WPI.271.1.12.2020

**ODPOWIEDZI
na pytania Wykonawców**

Dotyczy: postępowania o udzielenie zamówienia publicznego prowadzonego w trybie przetargu nieograniczonego na wykonanie zadania pn.: **„Rewitalizacja i modernizacja budynku dawnego kasyna oficerskiego usytuowanego przy ul. Ledóchowskiego 160 w Nowym Dworze Mazowieckim”**, oznaczenie sprawy: **WPI.271.1.12.2020**.

Fot. ułożenia belki wymagającej naprawy – znajduje się nad filarem

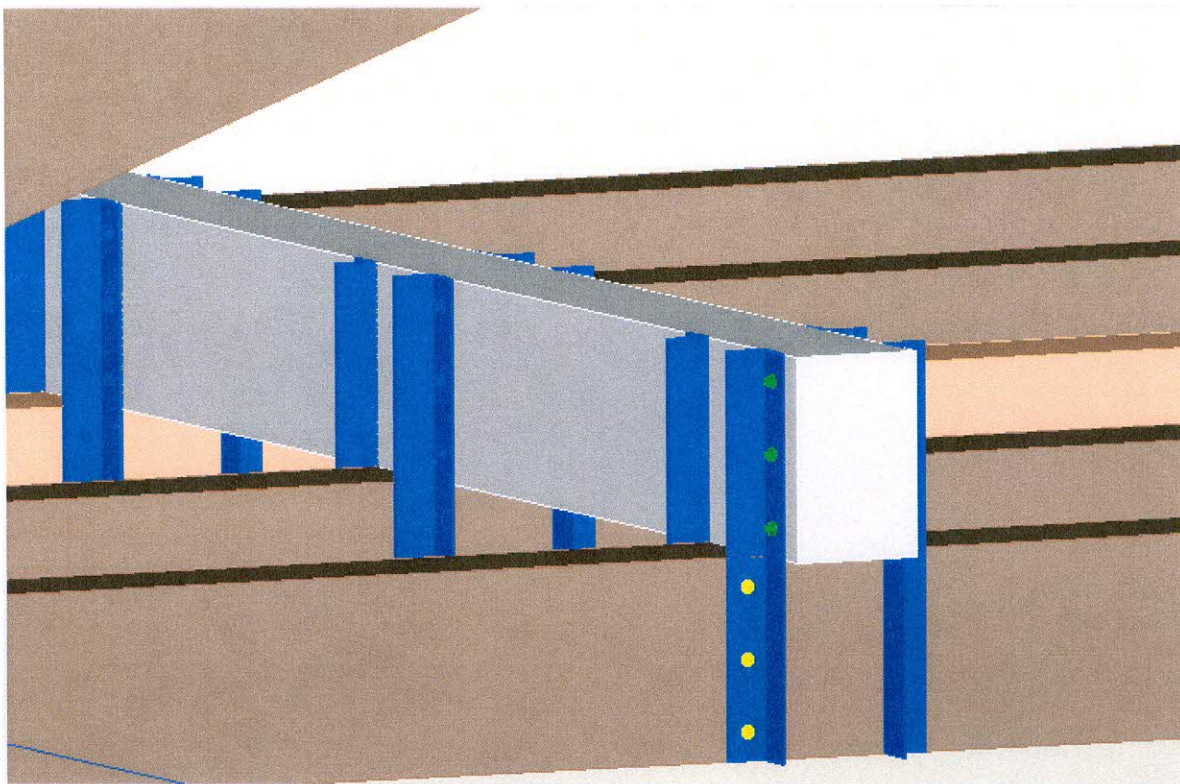
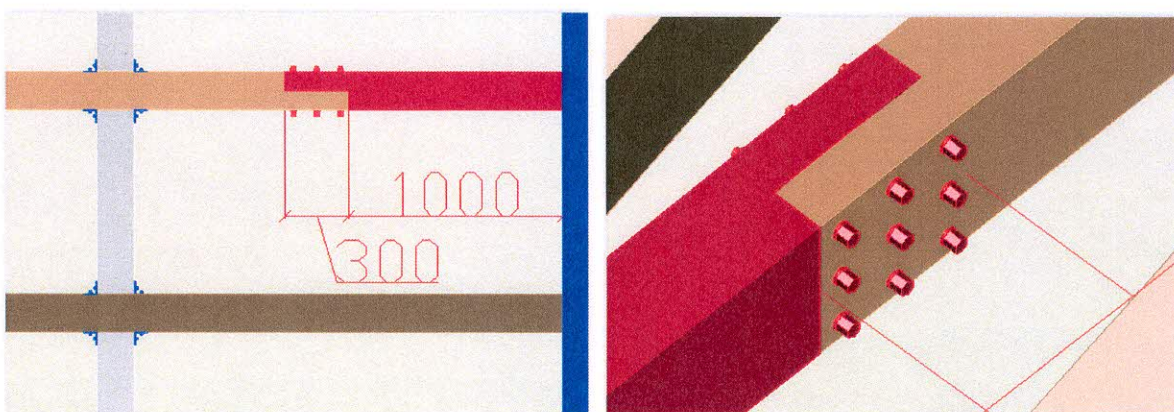
- 1) Poz. 1 - Naprawa więźby dachowej - wzmocnienie belek – proszę o informację na temat ilości jaką należy przyjąć do naprawy czy w zakres wchodzi 100% połączeń dachu.

W nawiązaniu do wizji i potrzeby podania metody dotyczącej podparcia i asekuracji belki stropu nad salą kinową wariant podparcia stropu od dołu jest znacznie trudniejszy do wykonania ze względu na zabytkową podłogę, oraz brak jednoznacznych informacji co do warstw podłogi oraz jej nośności oraz stanu istniejącego zaproponowano jej asekurację na poddaszu wg poniższego opracowania.

Lokalizacja belki znajdują się w sąsiedztwie osi 7-7.

Fot. widoczne spękania tynku w okolicy belki spowodowane przedostawaniem się deszczówki przed naprawą dachu

Fot. widoczne zniszczenie uszkodzonej belki na odcinku 1,2 m

Po prawej i lewej stronie uszkodzonej belki należy w poprzek w odległości nie mniejsze jak 2mb od ściany okapu położyć belkę drewnianą o przekroju jak belka wzmacniająca 18x22 cm o klasie C24 i oprzeć na 2 sąsiednich belkach których rozstaw wynosi 104 cm osiowo. Poprzącą belką mocować za pomocą wkrętów do drewna z łbem sześciokątnym o średnicy 6 mm. wg schematu poniżej o długości nie większej niż 20 cm. Użyty kątownik to nie mniejszy jak 60x60x3 o długości 44 cm (zimnogięty S350GD lub S235 hutniczy). Długość elementu wymienianego 1,5 m.

Po zamocowaniu podciagu do istniejących belek można przystąpić do prac związanych z zacięciem w zdrowej części belki na połowie belki o długości 30 cm, w odległości około 1 m od ściany okapu i dołożeniu wstawki mocowanej za pomocą 9 śrub M16 lub pręta gwintowanego, nakrętek i podkładek poszerzanych przez całą grubość połączonych elementów. Klasa gatunku elementów złącznych - 8.8.

Całość opracowania oparta na podstawie obliczeń statycznych wg odrębnego opracowania.

- Konstrukcję obiektu oraz wszelkie rozwiązania i detale konstrukcyjne należy wykonać w oparciu o projekt wykonawczy.
- Prace wykonywać gdy dach nie będzie obciążony śniegiem
- W czasie wykonywania prac zachować szczególne środki ostrożności a miejsce po stropem zabezpieczyć i wykluczyć z użytkowania na czas przeprowadzanych prac naprawczych więźby dachowej.
